## GR Value Ferrandina S.r.l.

**Oggetto:** [ID\_VIP:5320] Ferrandina (MT), Salandra (MT), Garaguso (MT): progetto di impianto eolico denominato "Montagnola" composto da n. 6 aerogeneratori per una potenza complessiva di 34 (MW), sito nel Comune di Ferrandina e delle relative opere di connessione site anche nei comuni di Salandra e Garaguso - proponente **GR VALUE FERRANDINA S.r.l.** (subentrata a GR Value Development S.r.l.) - procedura ai sensi dell'art. 27 del D.Lgs. 3.4.2006, n. 152 -

**controdeduzioni al parere tecnico istruttorio della Direzione generale archeologia, belle arti e paesaggio del Ministero della Cultura (giusta nota 0004552\_P del 8.02.2022, registro ufficiale MITE 0016901 del 11.02.2022), nonché ai presupposti pareri della Soprintendenza archeologia, belle arti e paesaggio della Regione Basilicata (note prot. n. 281 del 13.1.2021e 12358 del 26.10.2021) e del Servizio II della medesima Direzione (nota prot. n. 950-I del 12.1.2021).**

## **RELAZIONE TECNICA**

Figura 3: Stralcio dell'ortofoto AGEA 2017 (Schermata del geoportale RSDI della Basilicata) e Stralcio della Carta Tecnica Regionale (Regione Basilicata, 2015)

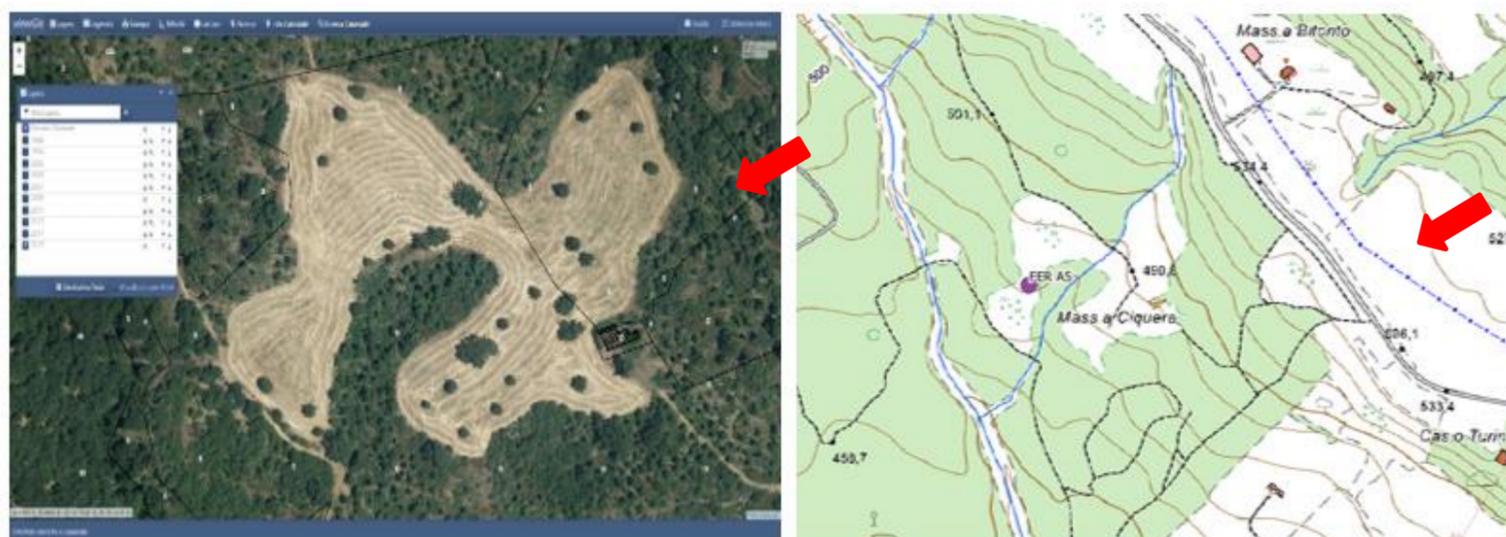
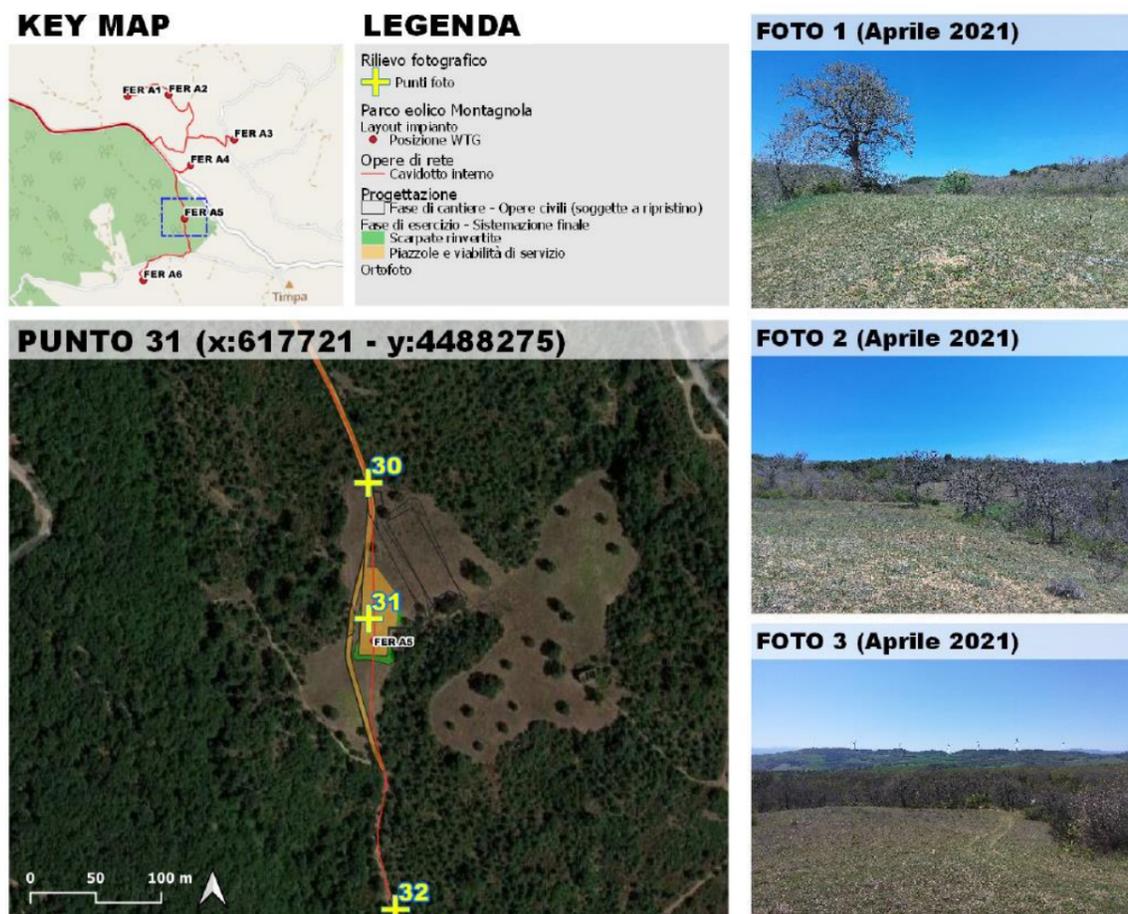
- gli aerogeneratori sono disposti ai margini del bosco della Montagnola;
  - dalla Carta Forestale della Regione Basilicata risulta che l'aerogeneratore denominato Fer A5, posizionato sul Foglio di Mappa del Comune di Ferrandina n. 9 alla particella n. 2, è posizionato in area boscata];

- rispetto all'aerogeneratore A5 per il quale nel parere si rileva il posizionamento in area boscata secondo quanto riportato dalla Carta Forestale regionale, si evidenzia che quest'ultima non assume valore legittimante ai fini della perimetrazione del vincolo paesaggistico ai sensi dell'art. 142, comma 1, lettera g del d.lgs. 42//2004 (e ss.mm.ii). **Il vincolo derivante da tale disposizione (peraltro ancora in fase di ricognizione nell'ambito del Piano Paesaggistico Regionale: "il dato sarà progressivamente popolato") è tale quando lo è di fatto** ossia quando dalle risultanze dello stato dei luoghi se ne evince l'effettiva presenza. Il vincolo paesaggistico ex lege per le aree boscate presuppone a monte la sussistenza in natura del bosco, così come definito dal legislatore in ragione della natura del vincolo, il provvedimento accertativo adottato dall'autorità amministrativa competente che ne attesti, con efficacia ex tunc, l'effettiva esistenza (Cfr. Consiglio di Stato, Sezione Prima, Adunanza di Sezione del 18 novembre 2020). L'aerogeneratore A5 si trova all'interno di una radura (occupata da seminativo) avente superficie superiore a 2.000 m<sup>2</sup> e, pertanto, non assimilabile a bosco ai sensi dell'art.4, c.1, lett.e, del d.lgs. 34/2018. Peraltro, il citato decreto, all'art.3, c.3, fornisce precise indicazioni fisionomiche e dimensionali a supporto dell'individuazione delle superfici boscate, non riscontrabili nello stato di fatto, coerentemente con quanto evidenziato sia dalla CTR che dall'ortofoto 2017 di AGEA oltre che dalle foto del sopralluogo effettuato nell'aprile 2021 (cfr immagini seguenti).

Figura 5: Classificazione d'uso del suolo delle aree utilizzate in fase di cantiere (Zona FER-A5)

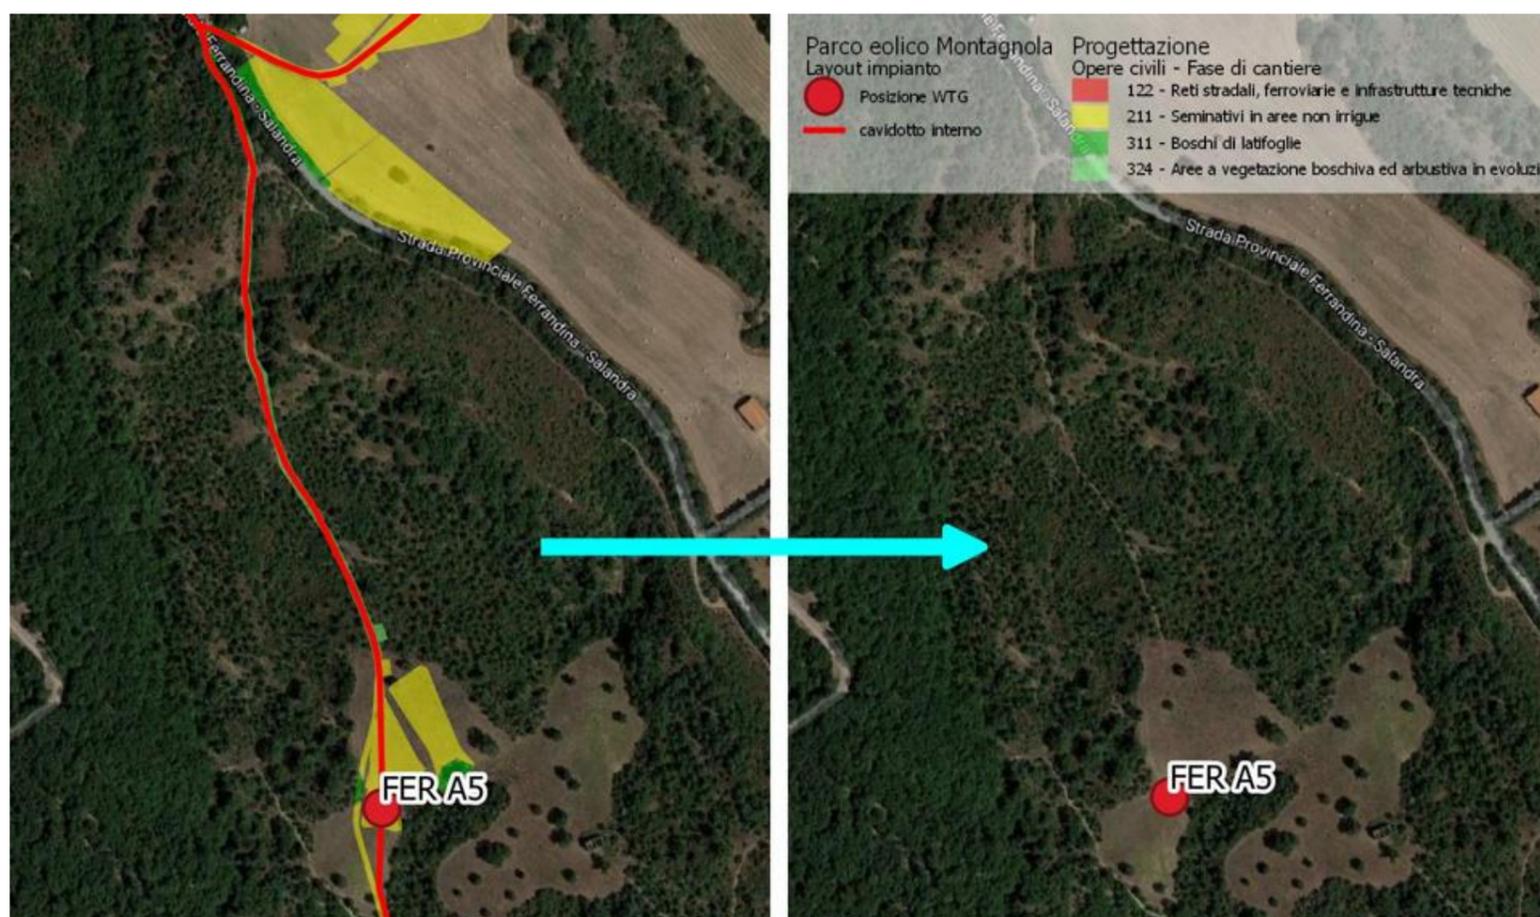
-- un tratto del cavidotto si trova all'interno dei buffers di 3 km della Chiesetta dell'Annunziata e ruderi nucleo abitato e 1 km di Madonna del Monte. Parte del cavidotto e la sottostazione rientrano nel buffer di 3 Km dal limite dell'ambito urbano di Salandra e della località Montagnola e all'interno del buffer di 5 km dal perimetro del centro storico; nei pressi dell'aerogeneratore FER-A6, in una zona in cui la viabilità di accesso alla torre interseca una particella appartenente anche in questo caso al demanio civico comunale (foglio 19 p.lla 52), benché non occupata da bosco, ma solo da un filare di alberi;

- distanti da zone di interesse archeologico "ope legis" (art. 142, comma 1, lettera m del d.lgs. d.lgs. 42/2004 e ss.mm.ii.): **cavidotto distante 1.000 m dal sito di "Madonna del Monte - BP142m 110"**;
- distanti da riserve regionali (art. 142, comma 1, lettera f del d.lgs. d.lgs. 42/2004 e ss.mm.ii.): **sottostazione elettrica di connessione alla Rete distante oltre 4.000 m dalla riserva regionale di "San Giuliano - BP142f 015"**;
- in via del tutto minimale interferenti con aree boscate (art. 142, comma 1, lettera g del d.lgs. d.lgs. 42/2004 e ss.mm.ii.): **piccolissima porzione della piazzola di montaggio e della viabilità di servizio, già esistente, all'aerogeneratore A5 da adeguare con passaggio del relativo cavidotto (figura 3 seguente).**

- in via del tutto minimale interferenti con il demanio civico comunale (art. 142, comma 1, lettera h del d.lgs. d.lgs. 42/2004 e ss.mm.ii.): **piccola striscia di pista di servizio all'areogeneratore A6 appartenente al demanio civico comunale che tuttavia non è occupata da bosco ma solo da un filare rado di alberi (figura 4 seguente).**

Figura 6: Classificazione d'uso del suolo delle aree utilizzate in fase di cantiere (Zona FER-A6)

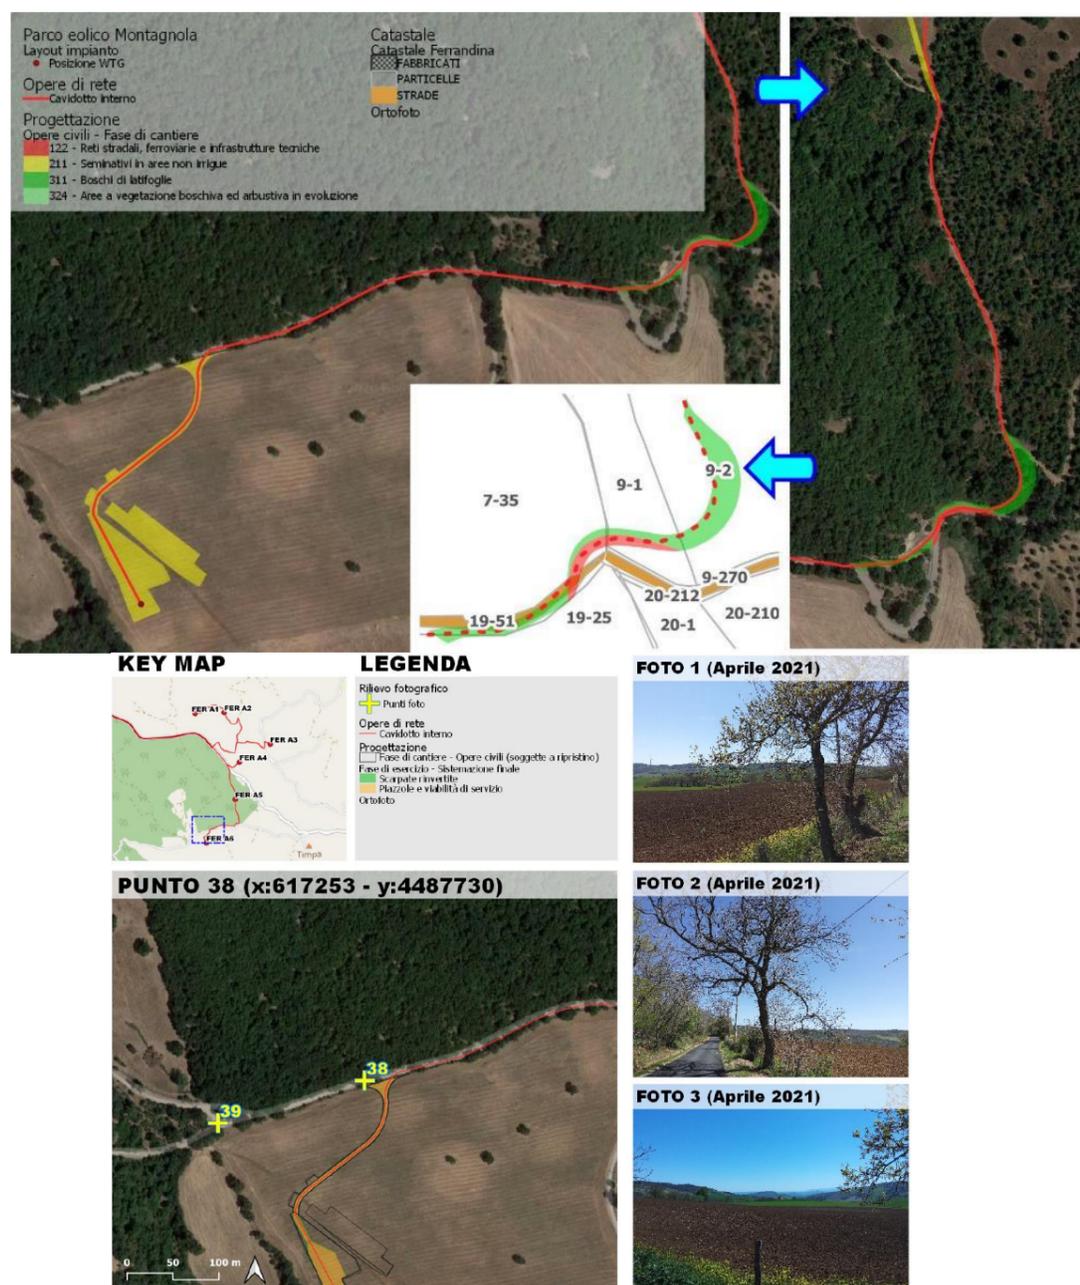
[...] nei pressi dell'aerogeneratore FER-A6, in una zona in cui la viabilità di accesso alla torre interseca una particella appartenente anche in questo caso al demanio civico comunale (foglio 19 p.lla 52), benché non occupata da bosco, ma solo da un filare di alberi; [...].

Figura 7: Distanza dell'aerogeneratore FER-A4 dalla Strada Provinciale Ferrandina-Salandra su base CTR (Regione Basilicata, 2015)

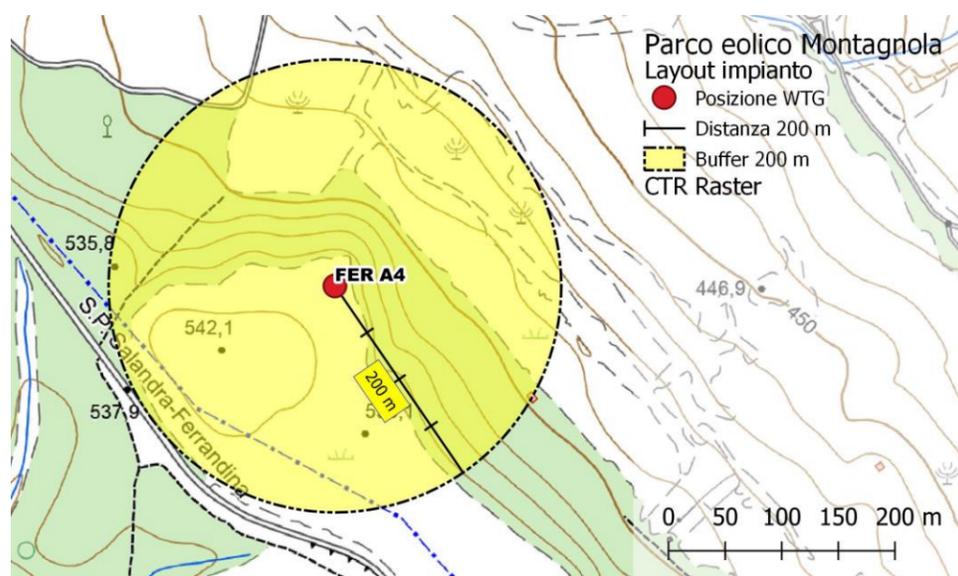
- L'aerogeneratore FerA4 inoltre ricade in prossimità della strada provinciale Ferrandina-Salandra a meno di 100 m. dalla sede stradale (Regione Basilicata DGR 175/2017 "Approvazione Delle Linee Guida" Art. 5).;
  - Si rileva, inoltre, che [...] le previsioni di progetto collocherebbero gli impianti su aree a conduzione agricola sottoposte a regimi di qualità delle produzioni e su superfici olivateate di varietà colturali ricadenti negli elenchi di cui al disciplinare "IGP Olio lucano", iscritta nel registro delle denominazioni di origine protette e delle indicazioni geografiche protette in forza di Regolamento VE n. 2020/1389 del 28 settembre 2020 [...];
- Per quanto riguarda l'interferenza visiva [...] le torri sono visibili da beni tutelati [...];

- la valutazione sulla distanza tra l'aerogeneratore FER-A4 e la strada provinciale Ferrandina-Salandra risulta **del tutto errata**. Infatti, come evidenziato per esempio nel paragrafo 4.5.6 del quadro ambientale dello SIA (pag.120), l'aerogeneratore in questione si trova a 200 metri dalla SP ed in ogni caso a distanza compatibile con le analisi sugli effetti della rottura degli organi rotanti, secondo cui la gittata massima degli organi rotanti per gli aerogeneratori SG-155 è di 175 m (cfr elaborato F0302BR09A\_A.7 - Analisi degli effetti della rottura degli organi rotanti). È il caso di ricordare che con Sentenza n.106 dello 05/06/2020 la Corte Costituzionale ha avuto modo di stabilire che l'imposizione in via generale di distanze minime da abitazioni e strade effettuata dalle Regioni, senza istruttoria e senza alcuna valutazione in concreto dei siti (come rilevato, ad esempio, per la l.r. 4/2019) viola i principi fondamentali stabiliti dal legislatore statale. Da quanto sopra risulta assolutamente manifesto il travisamento e l'erronea valutazione dei fatti, che peraltro si limita a richiamare una insussistente violazione di provvedimenti inapplicabili al caso di specie;

Figura 8: Classificazione d'uso del suolo delle aree utilizzate in fase di cantiere nei pressi dell'aerogeneratore tra gli aerogeneratori FER-A2 e FER-A3 (SIA – Quadro Ambientale, par.4.4.1, pag.45)

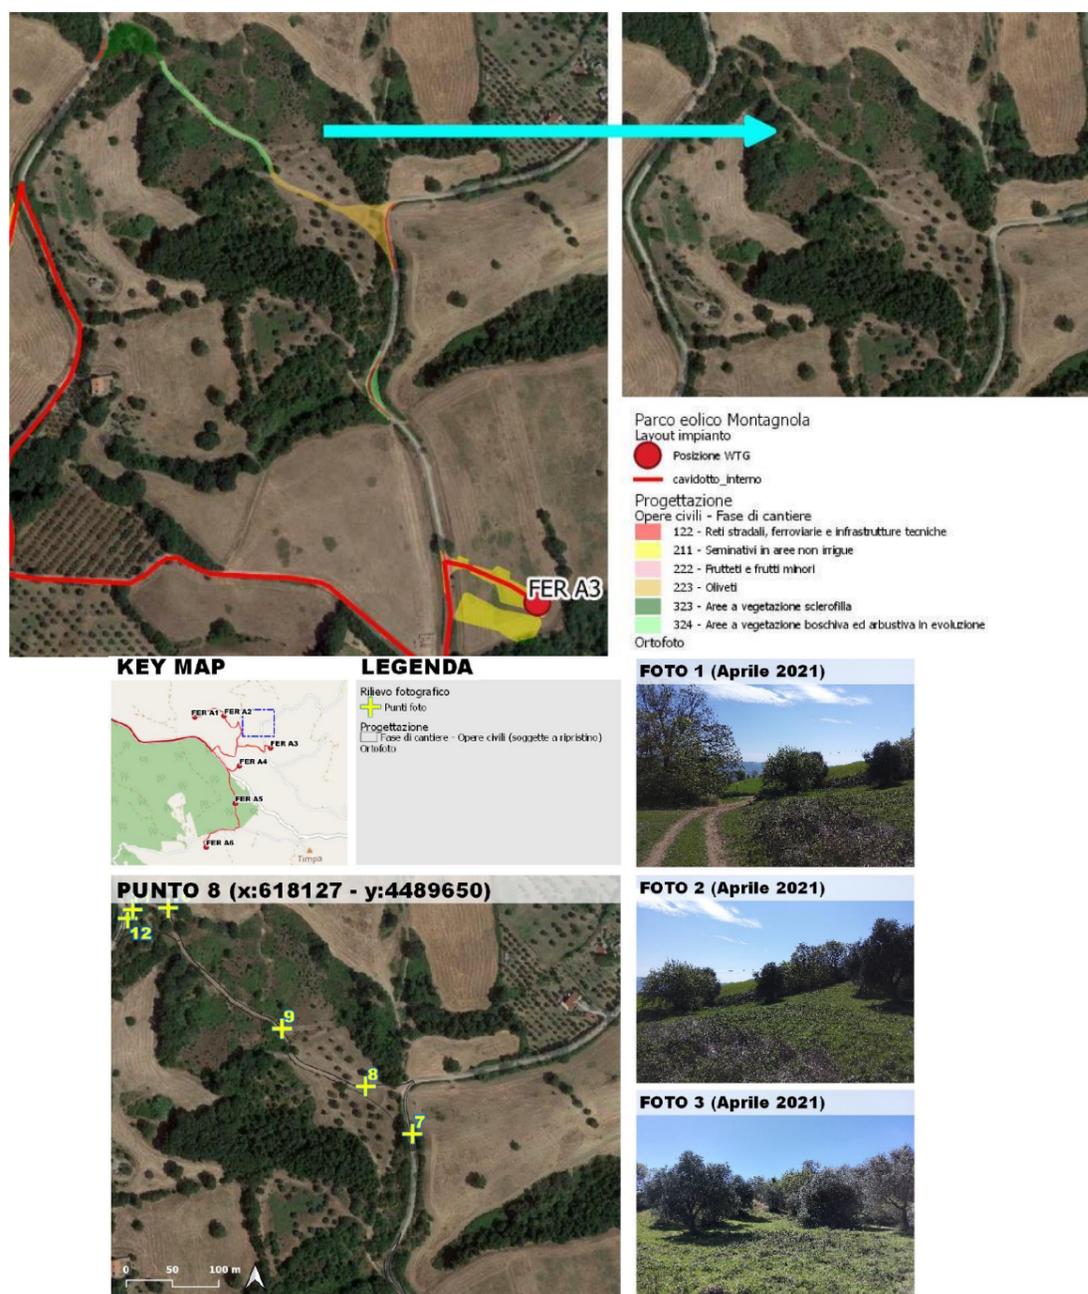
- riguardo alle previsioni del progetto su aree a conduzione agricola sottoposti a regimi di qualità delle produzioni e su superfici olivetate di varietà colturali ricadenti negli elenchi di cui al disciplinare "IGP Olio Lucano", va evidenziato che:

- In fase di progettazione è stata posta particolare attenzione alla vocazione del territorio nei confronti dell'olivicoltura (e quindi si è tenuto conto di quanto previsto dal d.lgs. 387/2003 e ss.mm.ii.), tanto che la localizzazione degli aerogeneratori e delle opere connesse è stata effettuata in modo da ridurre il più possibile le interferenze con olivi. Si rappresenta, infatti, che l'impianto interessa solo marginalmente superfici occupate da oliveti e precisamente 2.100 m<sup>2</sup> (es. SIA – Quadro ambientale, par.4.4.1, pag. 49), pari al 2,77% dell'intera superficie utilizzata in fase di cantiere (ovvero una superficie pari allo 0,27% degli oliveti presenti nell'area interessata dall'impianto<sup>1</sup> e lo 0,005% entro il raggio di 10 km dagli aerogeneratori). Peraltro, l'occupazione di parte dell'oliveto (piuttosto rado) in questione risulta solo temporanea e soggetta a ripristino a conclusione dei lavori. Inoltre, come specificato anche nello SIA – Quadro ambientale, par. 4.1.1. (pag.45), nell'individuazione della viabilità temporanea di collegamento tra FER-A2 e FER-A3 si è sfruttato il tracciato di una pista di servizio già utilizzata dai mezzi agricoli, ricucendo in tal modo l'interferenza reale a 2 piante (cfr immagine seguente).

In un sopralluogo effettuato successivamente alla presentazione del progetto (aprile 2021), nell'area interessata dall'aerogeneratore FER-A4 e dall'area di cantiere, è stata rilevata la presenza di un impianto di olivicoltura che aveva da pochi mesi sostituito il precedente seminativo e risultava ancora improduttivo. Lo stadio di sviluppo delle piante è in ogni caso tale da rendere agevoli le operazioni di espianto e reimpianto in altra area (per le piante in sovrapposizione con le opere connesse all'esercizio dell'impianto) o nella stessa area a fine lavori (per le piante in sovrapposizione con aree temporaneamente occupate durante gli stessi lavori).
